+根室市ゼロカーボン計画策定委員会

◎委員の皆様より質問および提案

【第1回委員会資料より】

図21 防災上留意すべき地域(津波浸水区域)

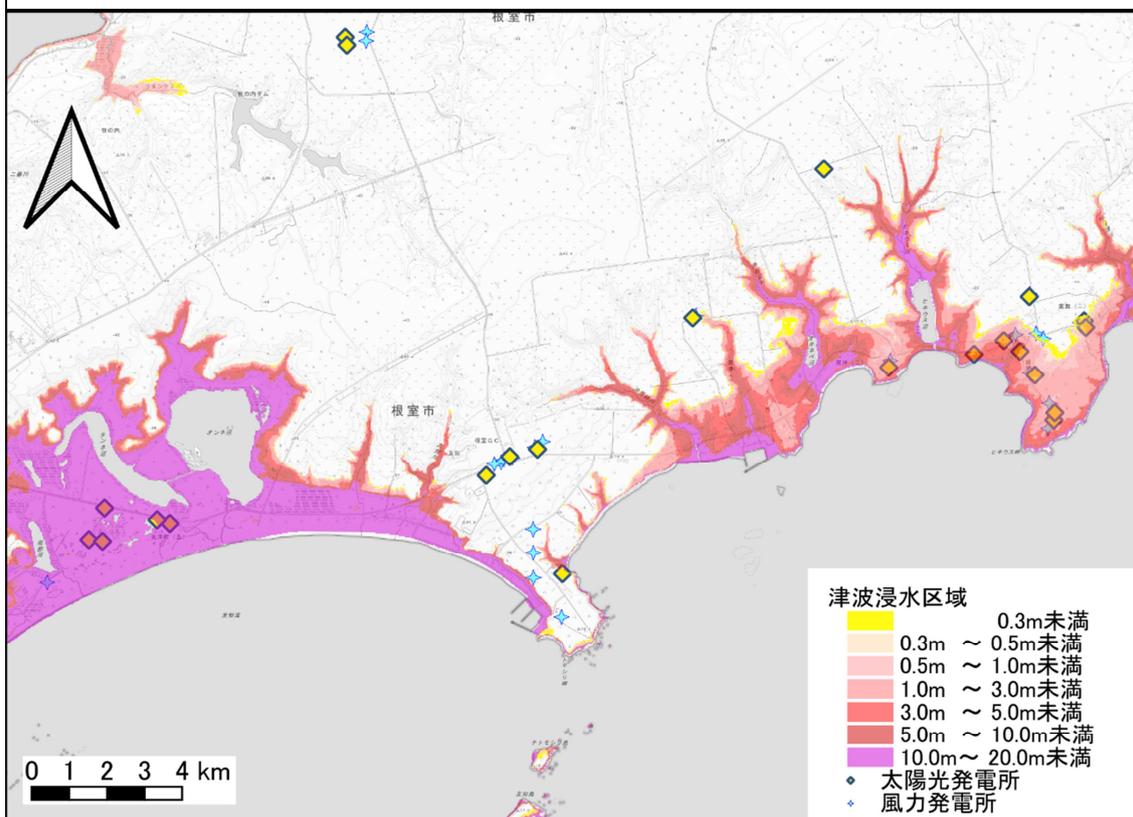
- ・P13 津波浸水区域の図21 → 友知のメガソーラーは浸水区域ではないのか  
※既設なのでどうしようもないかもしれないが、一応確認したい

公開されている3事業者については浸水区域外です。ただ、「友知のメガソーラー」を特定していませんが、航空写真等から確認できる既設されているものの中には浸水区域内のものもあります。

図 26 エネルギー消費量、再エネ導入量と再エネ導入ポテンシャル

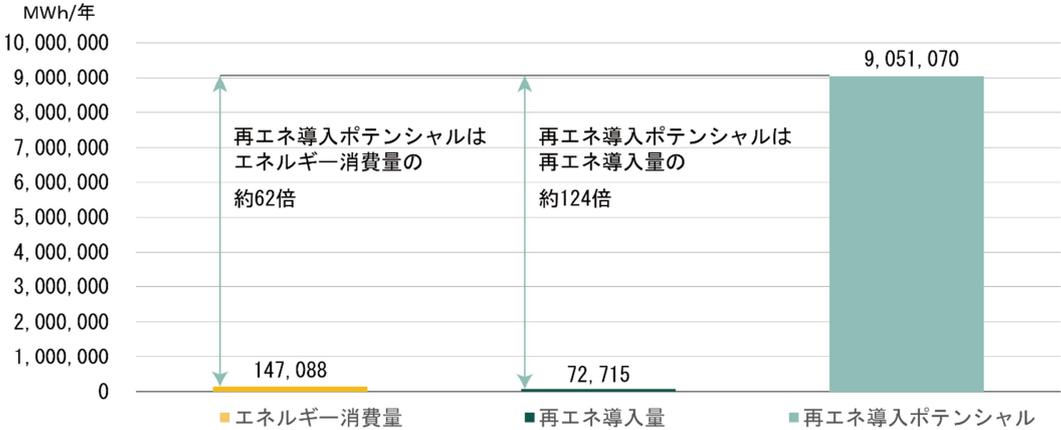
・P16 「再エネ導入ポテンシャル」やはり引っ掛かります。  
「設置の可否を機械的に考慮したエネルギー資源量」について、再度分かりやすく説明してほしい。

→図 26 ポテンシャルは莫大ですが、エネルギー消費量の約 62 倍など、根室市民にとって必要な量よりはるかに多い数字となっている。

重要なのは導入ポテンシャルではなく、「市民が必要とする発電量」だと思います。ポテンシャルを出す前に「必要量」を明確に教えていただきたいです。後述する質問にも関わります。

「再エネ導入ポテンシャル」は環境省が一律に公開しているデータより作成しています。そのデータは環境省が太陽光、風力等のエネルギーを日射量や風況の情報など、設定した物理条件から機械的に計算しているため、一部実情に沿っていない場所もあります。

ご指摘のとおり、「市民が必要とする発電量」の説明がありませんでした。「市民が必要とする発電量」、「2021 年時点の消費電力量」である 147,088MWh/年として、計算しています。  
図 26 は、環境省のデータについて、現状の消費電力を比較したものです。  
現状年の消費電力量は人口減によって減少していくことが推定されますので、必要十分な量と考えています。

図28 太陽光導入ポテンシャルと留意すべき地域の位置

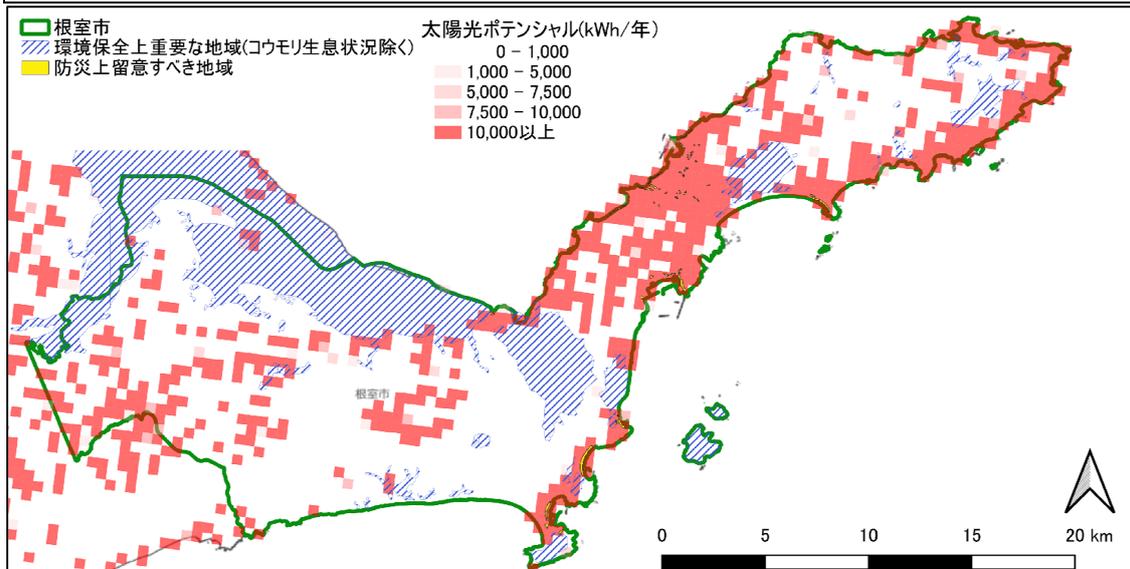
・P17 図28・29 P13の津波浸水区域と重なる部分が多く、整合性が取れていないのではないかと津波浸水区域は避けるべきエリアでは

前述のとおり、環境省が設定した物理条件により計算しているため、一部が津波浸水区域等になっている場所もあります。

なお、続く第2回の会議資料では、「導入ポテンシャル」からさらに規制すべき範囲を除外した「再エネ導入可能量」として独自に算出しています。

図 29 陸上風力導入ポテンシャルと留意すべき地域の位置

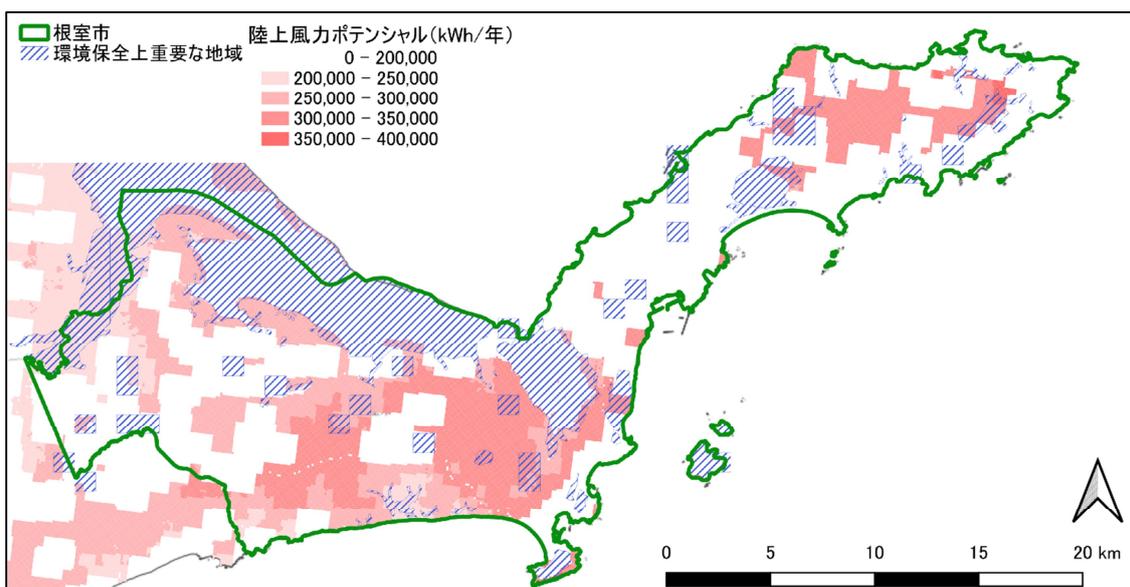
・同 図 29 P14 の景観資源の図にある歯舞湿原エリアが、こちらの図「陸上風力ポテンシャル」に入っているように見えるが

「陸上風力ポテンシャル」も環境省が物理条件により計算しているため、道立自然公園等は除外しているようですが、市指定の天然記念物は除外されていないかもしれません。

なお、続く第2回の会議資料では、「導入ポテンシャル」から歯舞湿原エリア等を除外した「再エネ導入可能量」を独自に算出しています。

図14 根室市の森林等のCO<sub>2</sub>吸収量と貯留量及び年間排出量

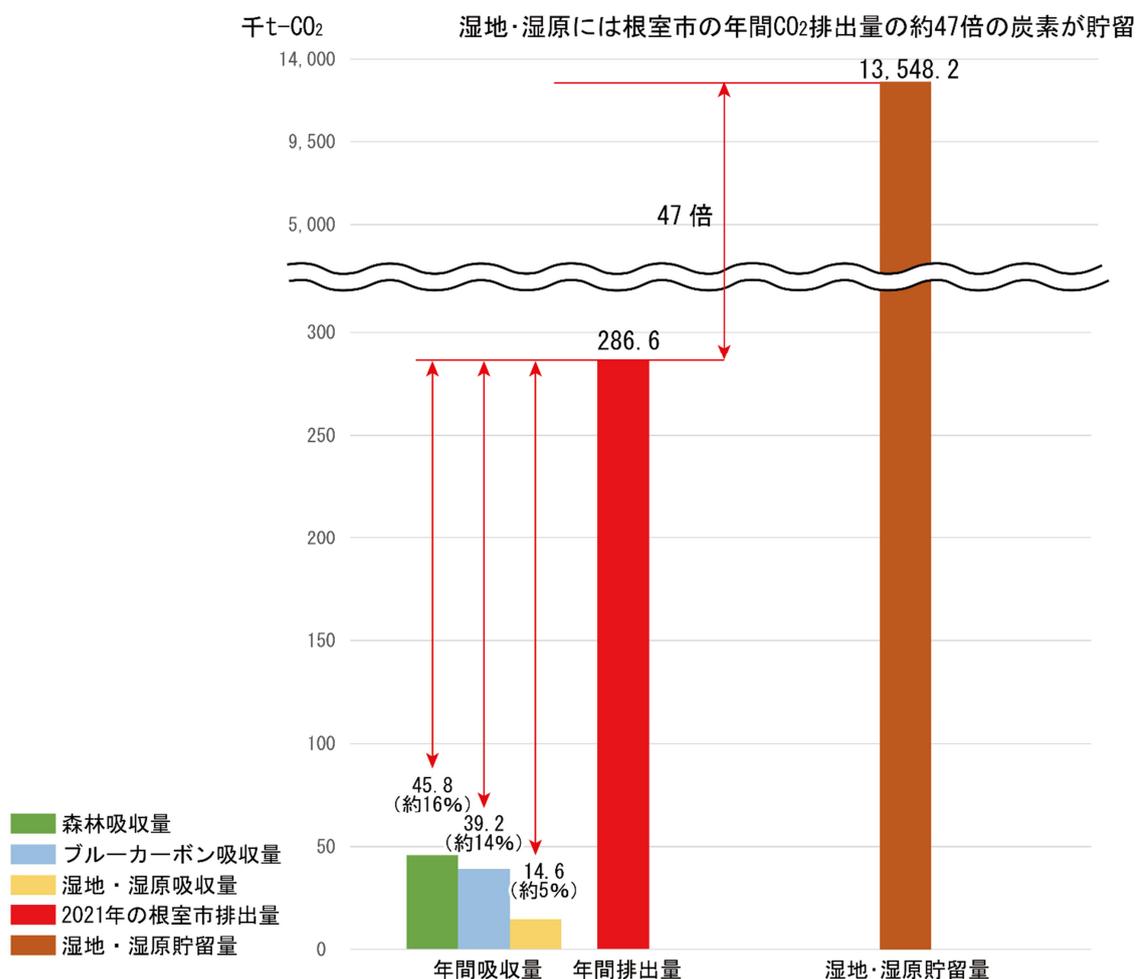
・P1~4 森林・湿原・ブルーカーボンあわせると、総排出量の35%もの二酸化炭素の吸収量となる。図1-4の森林・ブルーカーボン・湿地・湿原吸収量はそれぞれを並列ではなく、色を変えて積算した方が分かりやすいと思いました。

ご指摘ありがとうございます。

図1-4は、森林、ブルーカーボン、湿地・湿原それぞれの吸収量の比較を目的としていました。また、最終的に根室市の温室効果ガス排出量には森林吸収量のみを含んで推計することから、重ねて積算していません。

図1-5 温室効果ガス排出量の将来推計結果

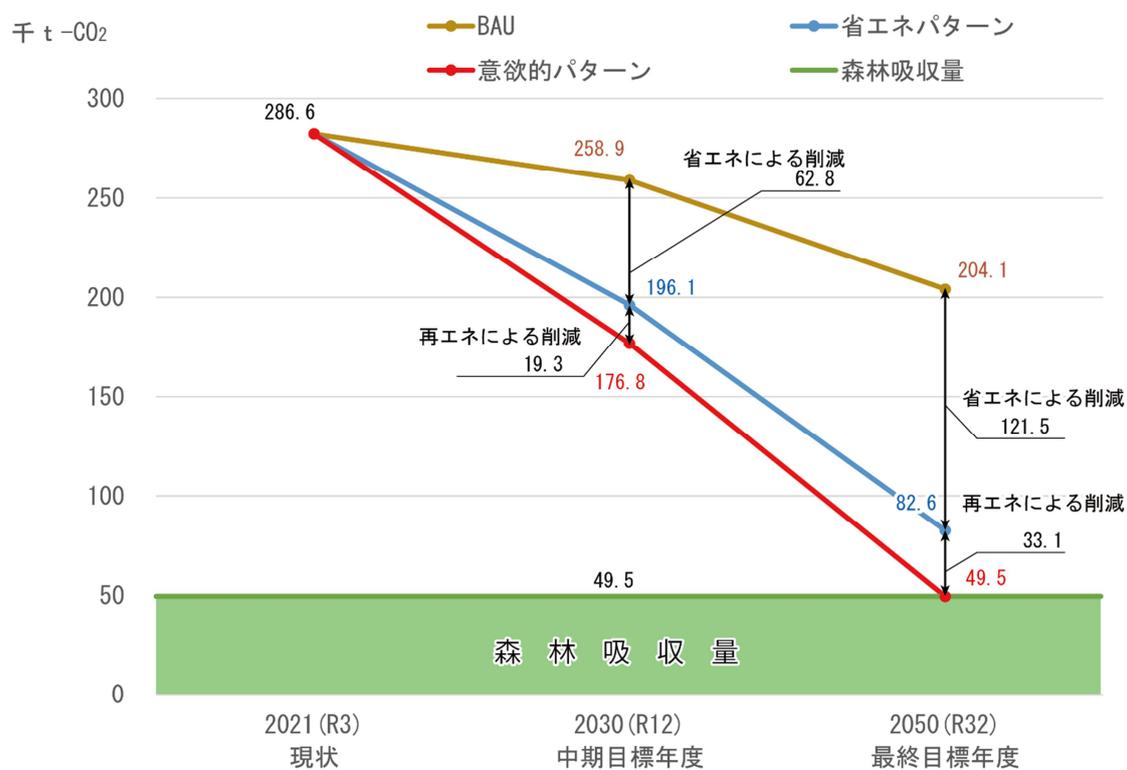
・P5～6 ほかの方が質問していたかもしれませんが、図 1-5、図 1-6 の「省エネによる削減量」「再エネによる削減量」の数値根拠を教えてください。どのようにして算出されたものか。

<図1-5の解説>

①根室は森林がCO2を吸収してくれる→49.5千トン（年間吸収量）→排出量を49.5千トン（年間）にすると、排出量ゼロを実現できる。

②2021年の市排出量286.6千トン（年間）→BAU（自然減）で減少するが2050年の予想排出量204.1千トン（年間）→ $204.1 - 49.5$ （森林吸収量）=154.6千トン（年間）が残る

③図1-5 ②で残った分を削減するために

「省エネによる削減」121.5+「再エネによる削減」33.1=154.6千トン（年間）

上記で残った154.6千トン（年間）を省エネ+再エネで削減するということ

**第2回会議資料【参考資料】の2(表 1-7)に算出根拠をお示ししています。**  
**省エネによる削減量：BAU(成行き)の排出量から省エネを実施した排出量を差し引いたものです。**  
**再エネによる削減量：ゼロカーボン達成することを前提とした排出量を差し引いたものです。**

図1-5：ご解釈どおりです。

図16 脱炭素シナリオと各パターンの消費エネルギー

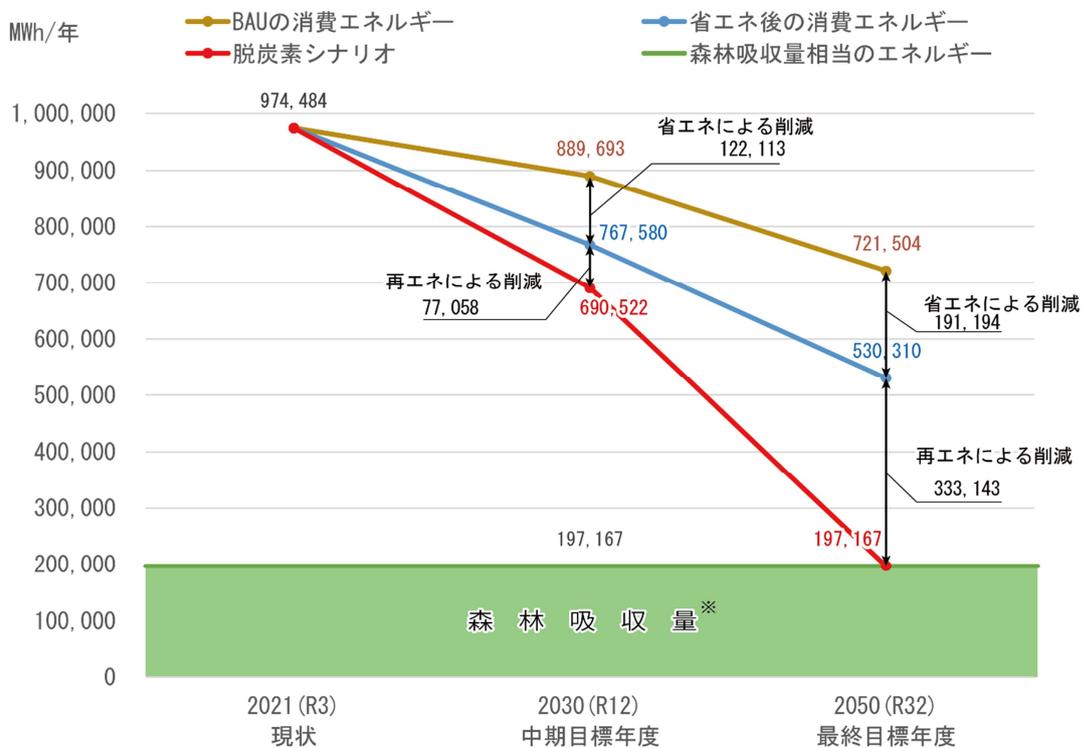
<図 1-6 の解説>

①根室は森林が CO<sub>2</sub> の排出エネルギーを吸収してくれる → 197.167MWh (年間) → 消費エネルギーを 197.167MWh (年間) にすると、消費エネルギーをゼロにできる。

②2021 年の消費エネルギー量 974.484MWh (年間) → BAU (自然減) で減少するが 2050 年の予想消費エネルギー量 721.504MWh (年間) → 721.504-197.167 (森林吸収量) = 524.337MWh (年間) が残る

③図 1-6 ②で残った分を削減するために

「省エネによる削減」191.194+「再エネによる削減」333.143=524.337MWh (年間)

上記で残った 524.337MWh (年間) を省エネ+再エネで削減するということ

※ただし、さきほど質問した「省エネによる削減」と「再エネによる削減」の数値根拠をしっかりと教えていただけないと、この図や計算は合わなくなります。

図 1-6：ご解釈頂いたとおりです。

図 1-5 (温室効果ガス量) と図 1-6 (エネルギー量) は、完全な比例関係にはありません。エネルギー量は、電気、熱、石油燃料も含み、それぞれ温室効果ガスの排出係数 (使用エネルギーあたりの CO<sub>2</sub> 排出量) が異なることが原因です。

特に電気の排出係数は、2050 年にはゼロとなることを前提としています。

図 1-5、1-6 を車に例えるとガソリン車から電気自動車に変えるのが省エネ、その電気を太陽光パネルによる発電で賄うのが再エネというイメージです。

図 4-1 脱炭素シナリオにおける CO<sub>2</sub> 排出量と基準年からの削減量

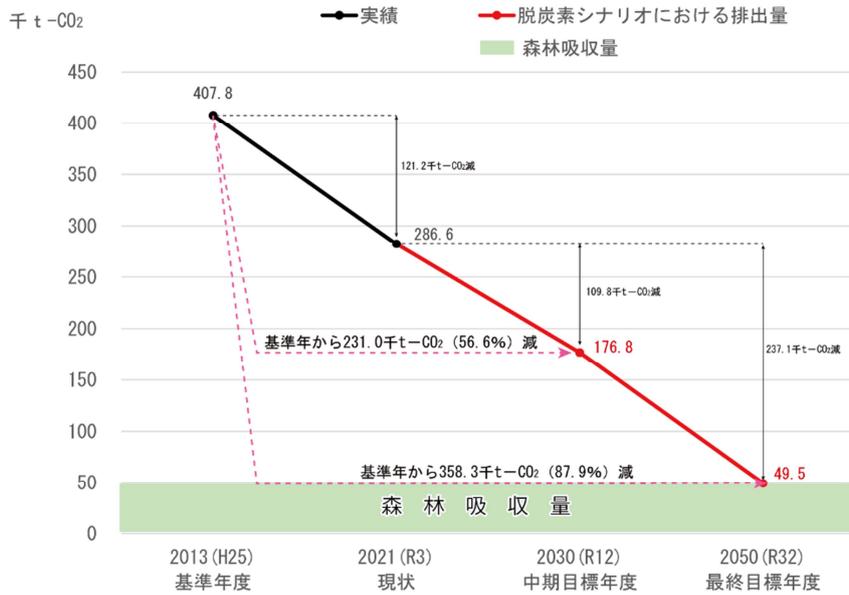
・P16 図 4-1、表 4-1→先方よりご説明があるかと思います。

後から気づいたのですが、この P16 の図では基準年が 2013 年となっています。一方、P5,6 の図では始めの年が 2021 年です。どちらかに統一していただいた方が間違えないかと思いました。ただし、環境省のデータなどでは 2013 年を基準年とするケースが多いのかなと見られました。

図 1-5 と図 1-6 は、基準年からグラフを作成しますと、説明が挿入しにくく、バランス的に基準年を割愛させて頂きました。
